สัญญาจ้างก่อสร้าง
(ฉบับแก้ไขเพิ่มเติม ครั้งที่ ๑)

สัญญาเลขที่ ๖๖/๒๕๖๘

ตามที่ผู้ว่าจ้างตกลงจ้างและผู้รับจ้างตกลงรับจ้าง ก่อสร้างสนามกีฬาชุมชนบริเวณด้านหน้าโดมเทศบาลตำบลคำพราน หมู่ที่ ๗ ต. คำพราน อ. วังม่วง จ. สระบุรี เป็นเงินทั้งสิ้น ๓๒,๓๕๘,๘๘๘.๐๐ บาท (สามสิบสองล้านสามแสนห้าหมื่นแปดร้อยแปดสิบแปดบาทถ้วน) ตามสัญญาจ้างก่อสร้าง เลขที่ ๖๖/๒๕๖๘ ลงวันที่ ๒๒ มกราคม ๒๕๖๘ แล้วนั้น บัดนี้คู่สัญญาได้ตกลงแก้ไขเพิ่มเติมสัญญาจ้างก่อสร้างดังกล่าว ดังต่อไปนี้

เรื่อง ขออนุมัติแก้ไขสัญญา ปรับลด-เพิ่มงานโครงการก่อสร้างสนามกีฬาชุมชนบริเวณด้านหน้าโดม
เทศบาลตำบลคำพราน หมู่ที่ ๗ ต.คำพราน อ.วังม่วง จ.สระบุรี

Floor Plan	Scale	1:455 cm.
Sports - Fitness	Date	February 22, 2025

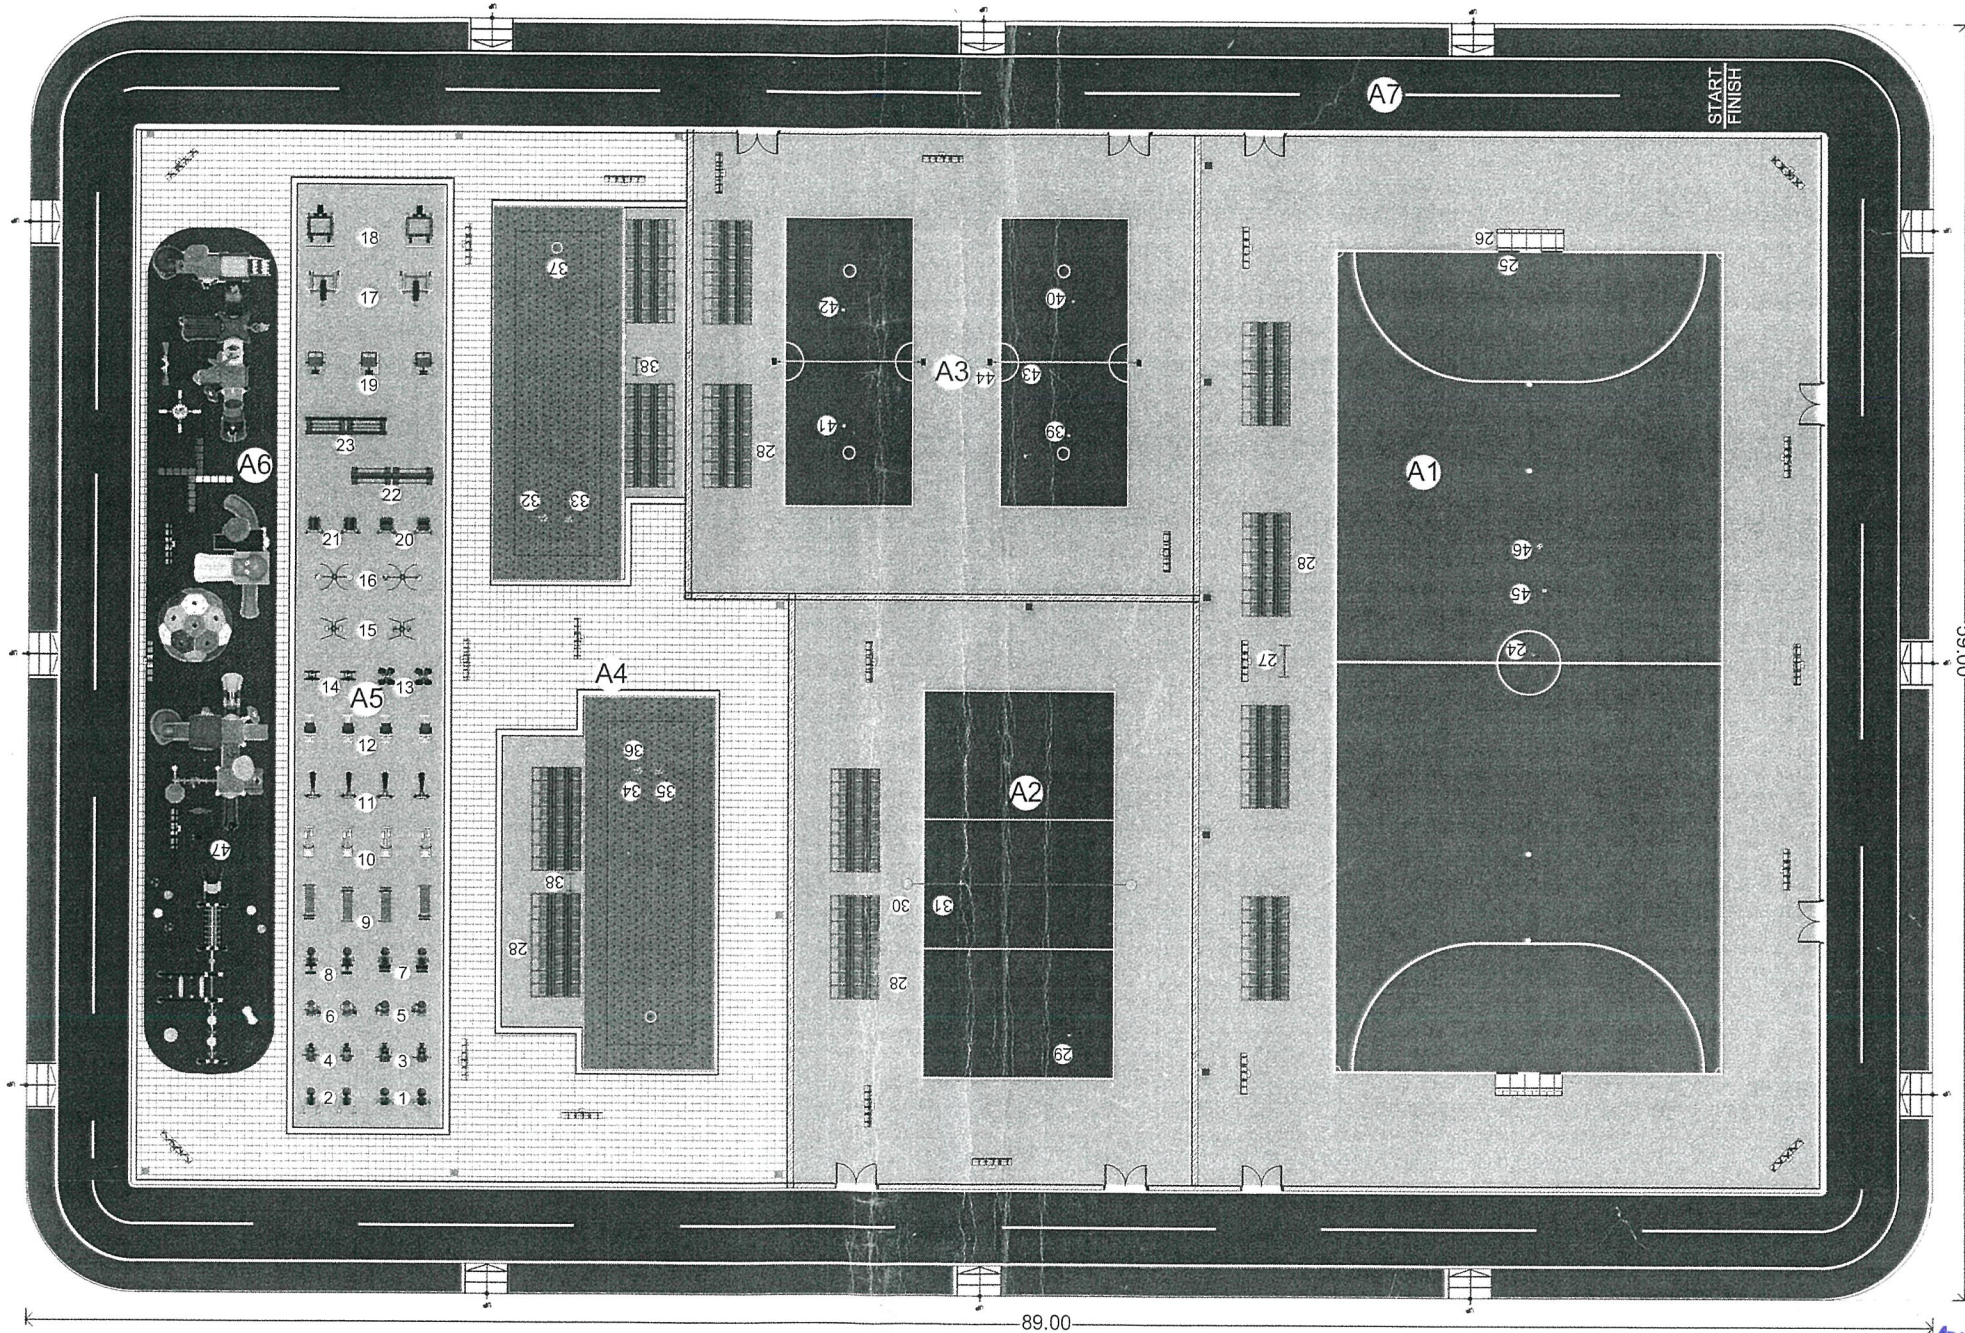
ทางหน่วยงานได้กำหนด ขนาดพื้นที่บริเวณลานสนามเด็กเล่นจากเดิม มีขนาด 175 ตารางเมตร โดยเป็นพื้นเคลือบด้วยพื้นยางสังเคราะห์โพลียูรีเทนหนา 10 มิลลิเมตร ซึ่งมีขนาดไม่เพียงพอกับการจัดวางอุปกรณ์สนามเด็กเล่น ทางบริษัทฯจึงขอขยายพื้นที่ เป็นขนาด กว้าง 6.1 ม. X ยาว 39.2 ม. รวมเป็นขนาดพื้นที่ 239.12 ตารางเมตรโดยพื้นที่สนามเด็กเล่นที่เพิ่มมา 64.12 ตรม. (ค่าของ+ค่าแรง) มีมูลค่า 287,526.89 บาทซึ่งงานคอนกรีตบดอัด (ค่าของ+ค่าแรง) มีมูลค่า 133,612.33 บาท ส่วนต่างเป็นเงิน 253,914.56 บาท ซึ่งการแก้ไขดังกล่าวไม่ทำให้หน่วยงานของรัฐเสียผลประโยชน์ ซึ่ง

1. สนามเด็กเล่น จากเดิม 175 ตร.ม. แก้ไขเป็น 239.12 ตร.ม. เท่ากับเพิ่ม 64.12 ตร.ม.

2. Concrete Blocks จากเดิม 736 ตร.ม. แก้ไขเป็น 671.88 ลดไป 64.12 ตร.ม.

๑. อนุมัติให้แก้ไขสัญญา ปรับลด-เพิ่มงาน ปรับลดพื้นที่งานคอนกรีตบล็อก จากเดิม ๗๓๖ ตารางเมตร แก้ไขเป็น ๖๗๑.๘๘ ตารางเมตร เท่ากับลดพื้นที่งานคอนกรีตบล็อก ๖๔.๑๒ ตารางเมตร และขยายพื้นที่สนามเด็กเล่น จากเดิม ๑๗๕ ตารางเมตร แก้ไขเป็น ๒๓๙.๑๒ ตารางเมตร เท่ากับเพิ่มพื้นที่สนามเด็กเล่น ๖๔.๑๒ ตารางเมตร วงเงินค่าก่อสร้างให้เป็นไปตามสัญญาจ้างเดิมเป็นเงินจำนวน ๓๒,๓๕๘,๘๘๘.-บาท รายละเอียดตามบัญชีเปรียบเทียบปริมาณงานแนบท้าย

ผังบริเวณ
1:100

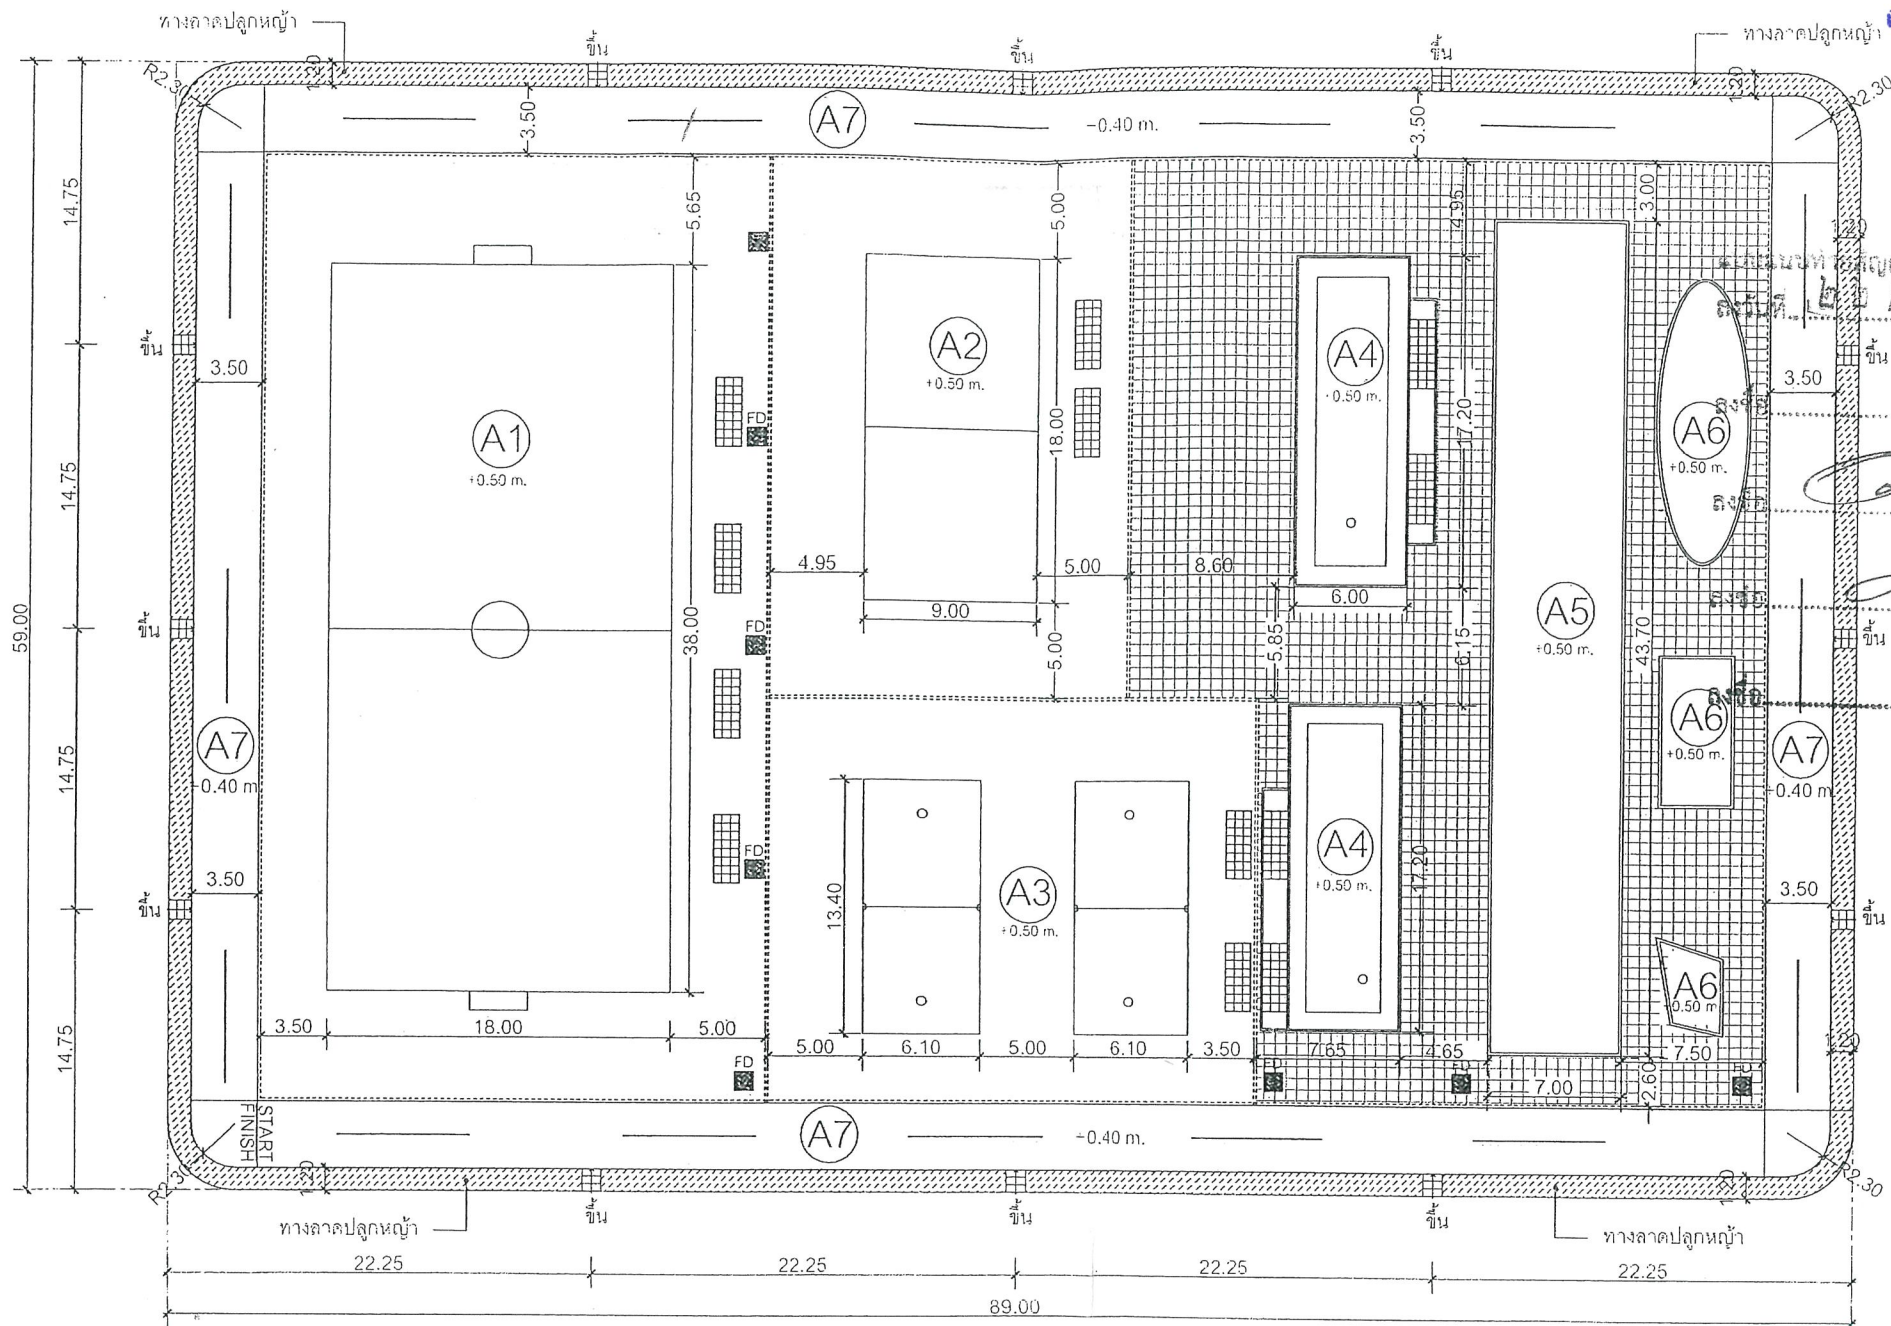
(A1)	สนามฟุตบอล พื้นที่ 684 ตรม. พร้อมลานปูน 1174.4 ตรม.
(A2)	สนามวอลเลย์บอล พื้นที่ 160 ตรม. พร้อมลานปูน 323.44 ตรม.
(A3)	สนามเบสบอล 2 สนาม พื้นที่ 163.48 ตรม. พร้อมลานปูน 413.14 ตรม.
(A4)	สนามเบสบอล 2 สนาม พื้นที่ 206.4 ตรม. พร้อมลานปูน 51.30 ตรม.
(A5)	ลานพื้นที่วางเครื่องออกกำลังกาย พื้นที่ 305.90 ตรม.
(A6)	ลานพื้นที่สนามเด็กเล่น
(A7)	ลู่วิ่งพื้นสังเคราะห์ กว้าง 3.50 เมตร พื้นที่ 919.42 ตรม.
